美浜発電所3号炉設置変更許可申請書記載 (2019.9.26 申請)	美浜発電所3号炉設置変更許可申請書 補正書記載 (2021.1.26 補正申請)	美浜発電所3号炉設置変更許可申請書 再補正書記載 (2021.02.26 再補正申請)	差異の説明
<p>7 火山</p> <p>7.1 検討の基本方針</p> <p>7.2 原子力発電所に影響を及ぼし得る火山の抽出</p> <p>7.3 運用期間における火山活動に関する個別評価</p> <p>7.4 設計対応が不可能な火山事象の評価</p> <p>7.5 火山事象の影響評価</p> <p>7.5.1 降下火砕物</p> <p>7.5.1.1 降灰層厚に関する文献調査及び地質調査結果</p> <p>「原子力発電所に影響を及ぼし得る 10 火山」及び地理的領域外の火山について、文献調査及び地質調査結果より、敷地及びその周辺において降灰層厚が比較的厚い降下火砕物を抽出した。</p> <p>文献調査を行った結果、噴出源を同定できる降下火砕物の分布を第 7.5.1 図及び第 7.5.2 図に示す⁽¹⁾⁽³⁹⁾。敷地付近への降下火砕物の分布としては、始良Tn テフラが層厚 20cm程度、大山倉吉テフラが層厚 20cm程度、恵比須峠福田テフラが層厚 40cm程度、阿蘇4 テフラが層厚 15cm以上とされている⁽³⁹⁾。ただし、阿蘇 4 テフラについては、Smith et al. (2013)⁽⁴⁰⁾によると、敷地周辺の水月湖で実施されたボーリング調査結果より層厚が約 4cm程度である。一方、噴出源を同定できない降下火砕物として、三方湖東岸において NEXC080 が層厚 20cmとされている⁽⁴¹⁾。文献調査結果より、「原子力発電所に影響を及ぼし得る 10 火山」の降下火砕物については、敷地及びその周辺においては確認できなかった。</p> <p>地質調査を行った結果、敷地及びその周辺に分布する主な広域テフラとしては、鬼界葛原テフラ (約 9.5 万年前)、大山倉吉テフラ (約 5.5 万年前)、始良 Tn テフラ (約 2.9 万年前～約 2.6 万年前)、鬼界アカホヤテフラ (約 7,300 年前) などが確認されているが、降下火砕物層として厚く堆積する箇所は確認されていない。また、若狭湾沿岸における津波堆積物調査⁽⁴²⁾において、火山灰分析等を実施しており、その結果、鬼界アカホヤテフラ、鬱陵隠岐テフラ (約 1.07 万年前)、始良 Tn テフラなどが認められ、始良 Tn テフラの降灰層厚は 10.5cm であるが、それ以外の降下火砕物の降灰層厚は 10cm</p>	<p>(変更なし)</p> <p>7.5 火山事象の影響評価</p> <p>7.5.1 降下火砕物</p> <p>7.5.1.1 降灰層厚に関する文献調

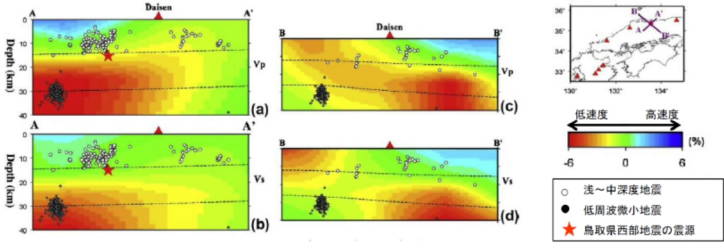
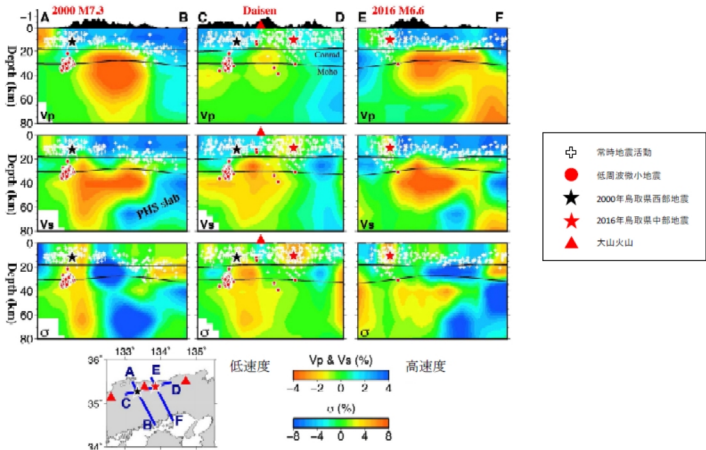
美浜発電所3号炉設置変更許可申請書記載 (2019.9.26申請)	美浜発電所3号炉設置変更許可申請書 補正書記載 (2021.1.26補正申請)	美浜発電所3号炉設置変更許可申請書 再補正書記載 (2021.02.26再補正申請)	差異の説明
<p>第7.5.3図 大山の噴火履歴※1</p>	<p>第7.5.3図 大山の噴火履歴※1</p>	<p>第7.5.3図 大山の噴火履歴※1</p>	<p>誤記の修正</p>
<p>第7.5.3図 大山の噴火履歴※1</p>		<p>第7.5.3図 大山の噴火履歴※1</p>	
<p>第7.5.4図 大山生竹軽石の等層厚線図</p>		<p style="text-align: center;">変更なし</p> <p>第7.5.4図 大山生竹軽石の等層厚線図</p>

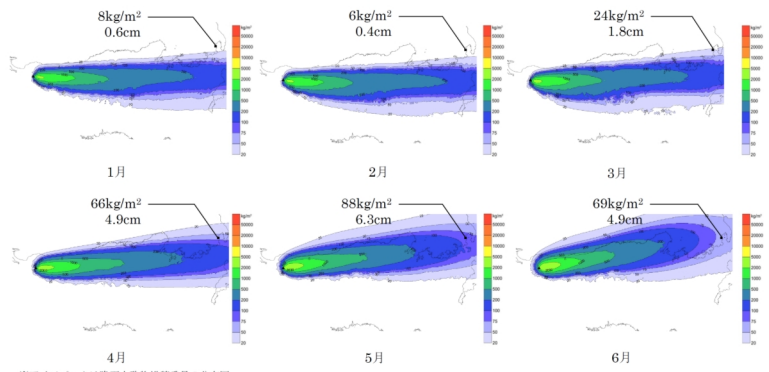
美浜発電所3号炉設置変更許可申請書記載 (2019.9.26 申請)	美浜発電所3号炉設置変更許可申請書 補正書記載 (2021.1.26 補正申請)	美浜発電所3号炉設置変更許可申請書 再補正書記載 (2021.02.26 再補正申請)	差異の説明
	<p>原子力規制委員会(2019)⁽⁶²⁾より抜粋・加筆</p> <p>第7.5.5図(1) 原子力規制委員会(2019)⁽⁶²⁾による大山の噴出率期の評価</p>	<p>原子力規制委員会(2019)⁽⁶⁵⁾より抜粋・加筆</p> <p>第7.5.5図(1) 原子力規制委員会(2019)⁽⁶⁵⁾による大山の噴出率期の評価</p>	
	<p>Yamamoto and Hoang(2019)⁽⁶⁴⁾より抜粋・加筆</p> <p>第7.5.5図(2) Yamamoto and Hoang(2019)⁽⁶⁴⁾による大山の噴出率期の評価</p>	<p>Yamamoto and Hoang(2019)⁽⁶⁶⁾より抜粋・加筆</p> <p>第7.5.5図(2) Yamamoto and Hoang(2019)⁽⁶⁶⁾による大山の噴出率期の評価</p>
